**Potenziamento Pescara - Chieti**

**Raddoppio della Tratta PM307**

Richiesta di integrazioni/chiarimenti del

**RISCONTRO ALLA TEMATICA**

TIPI E MODULI

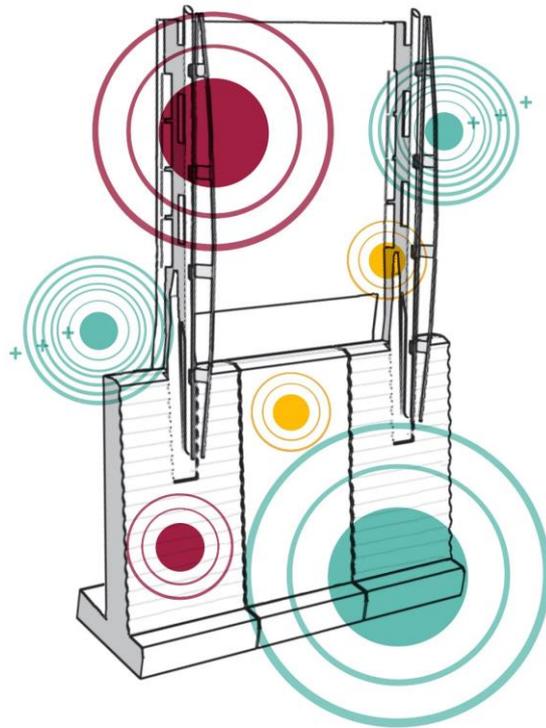
4. *Sviluppare soluzioni per le barriere antirumore che permettano una maggiore permeabilità verso il paesaggio massimizzando l'utilizzo di elementi trasparenti: in particolare nei punti di discontinuità dell'edificato ove la visuale si apre verso la montagna o verso la collina, la pannellatura intermedia, ove possibile, dovrà essere di tipo trasparente (si suggerisce polimetilmetacrilato di altezza variabile da 0,8 a 1,3 m, come da indicazioni 34° Convegno Nazionale AIA); le cromie delle pannellature dovranno essere scelte in maniera da mimetizzarsi il più possibile con l'ambiente circostante, con colori dal grigio/azzurro al verde acqua; al fine di limitare il più possibile l'effetto barriera visiva in corrispondenza dei sottopassi stradali, l'altezza delle pannellature sia contenuta al minimo di legge.*

4. Per quanto le barriere antirumore, negli approfondimenti progettuali sarà valutata l'opportunità di utilizzo di pannellature trasparenti che permettano una maggiore visibilità del paesaggio. Verrà inoltre approfondito lo studio cromatico già condotto e di cui si riporta un esempio al fine di individuare le cromie che si integrano meglio con l'ambiente circostante.

La barriera tipologica RFI permette infatti di poter utilizzare colori e matrici diverse sui differenti elementi strutturali:
